# 工程变更申请书 (ECR)

# 工程变更通知书 (ECN)

变更申请时间	2022.1.4	车型代号	H4	变更申请输入文件	ECR0007285
客户名称	福田	提出人	<input checked="" type="checkbox"/> 客户 <input checked="" type="checkbox"/> 公司 <input type="checkbox"/> 供应商	ECN编号	ECN0002861

**9、靠背发泡外观更改 SHT0013900**

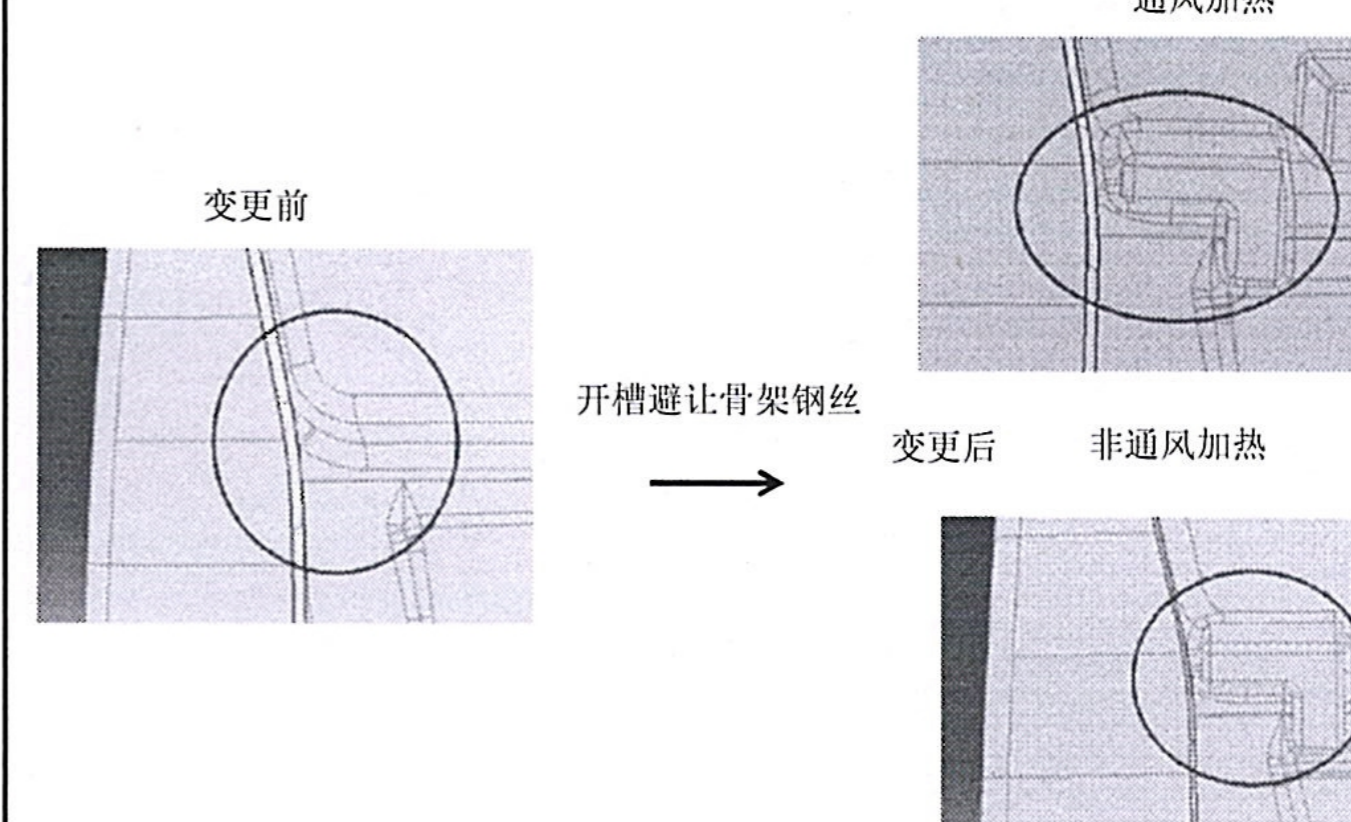
增加泡沫凸台  
(三个凸台上需  
设置刺毛条, 故  
模具上需安装吸  
附刺毛条的磁铁)

**10、靠背发泡外观更改 SHT0013900/SHT0013908**

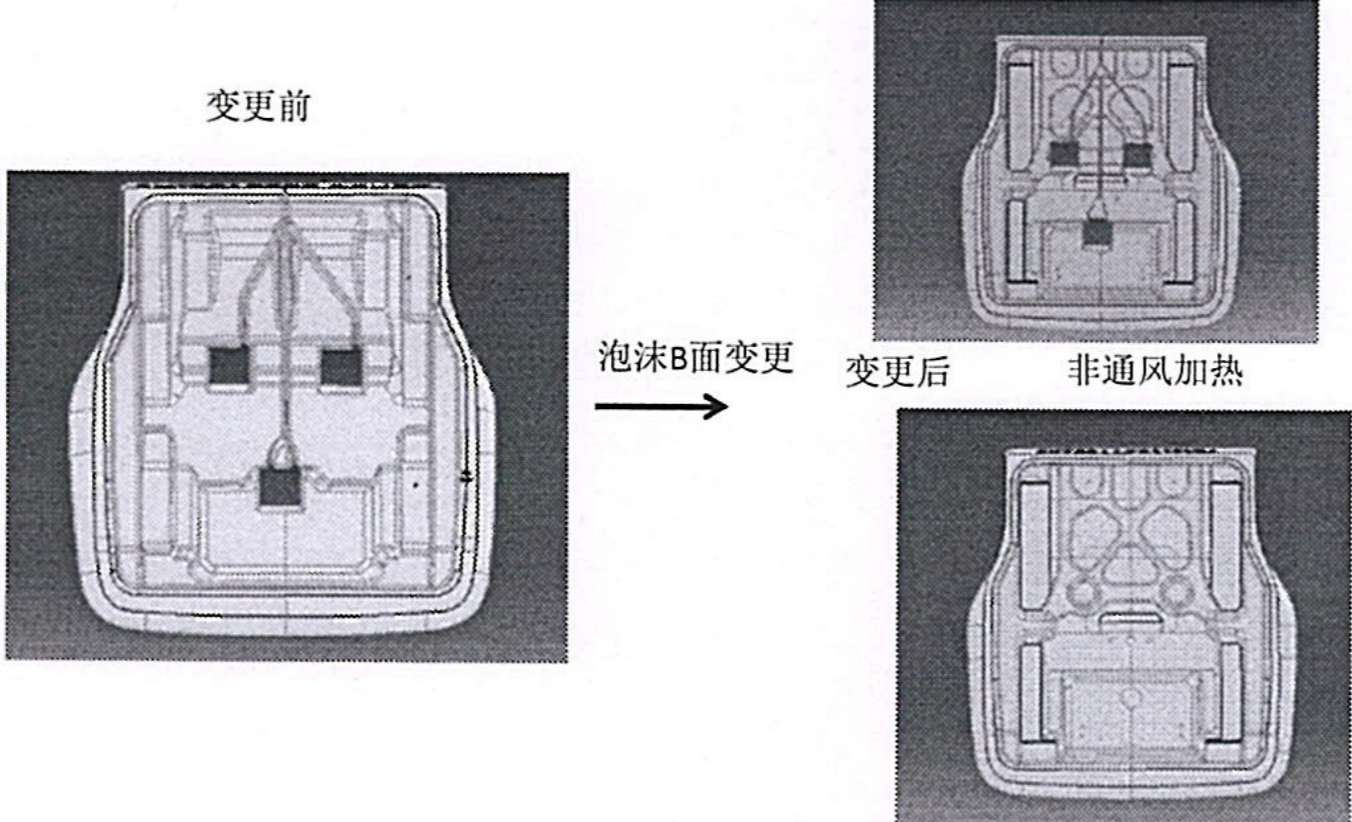
开槽避让骨架钢丝
